Wyjaśnienie treści SWZ

Dotyczy postępowania o udzielenie zamówienia publicznego prowadzonego w trybie podstawowym na: „**Budowa Skweru w Dębogórze wraz fragmentem drogi rowerowej**”
Działając na podstawie art. 284 ust. 6 ustawy z dnia 11 września 2019 r. – Prawo zamówień publicznych (Dz.U. z 2019 r. poz. 2019 ze zm.; zwana dalej: PZP), Zamawiający przekazuje poniżej treść zapytań, które wpłynęły do Zamawiającego wraz z wyjaśnieniami:

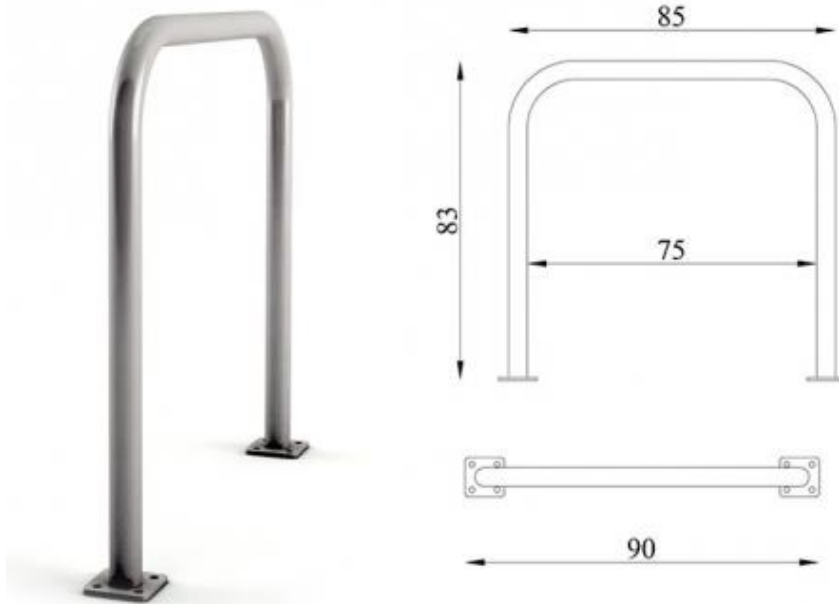
Prosimy o wyjaśnienie rozbieżności; zgodnie z opisem należy zamontować 6 szt. ławek, zgodnie z przedmiarem 3 szt., w opisie przedmiotu zamówienia 8 szt. Która ilość jest prawidłowa?

Prawidłowa ilość to 8 ławek.

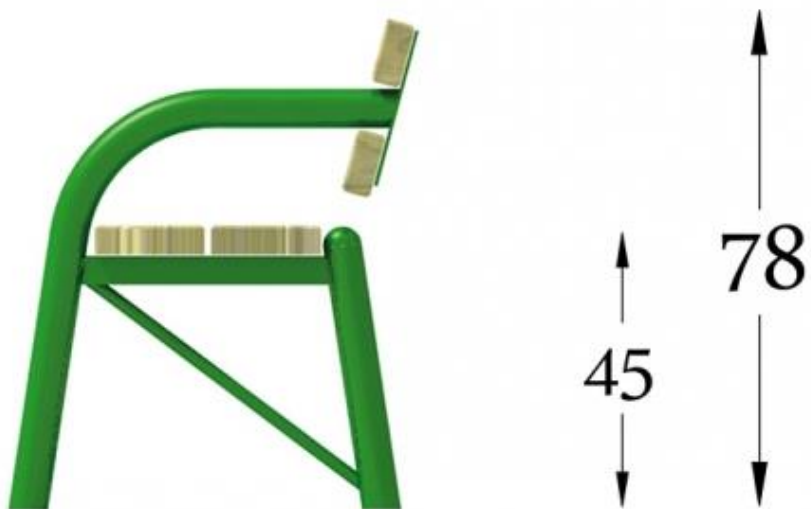
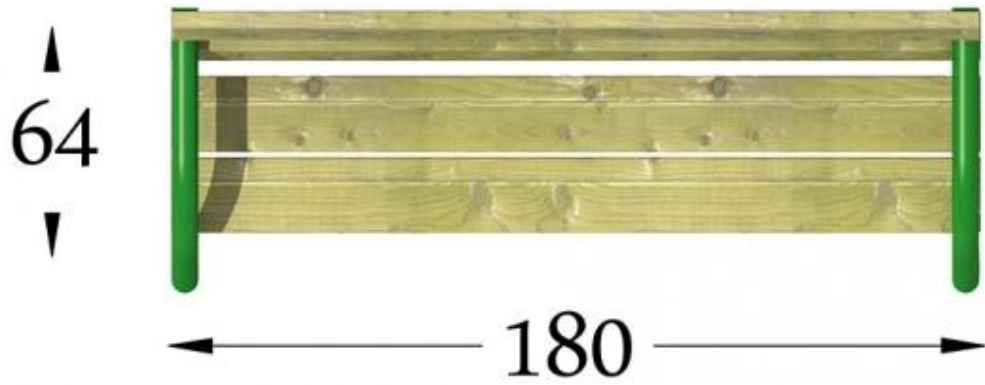
Prosimy o udostępnienie rys. poglądowego ławki
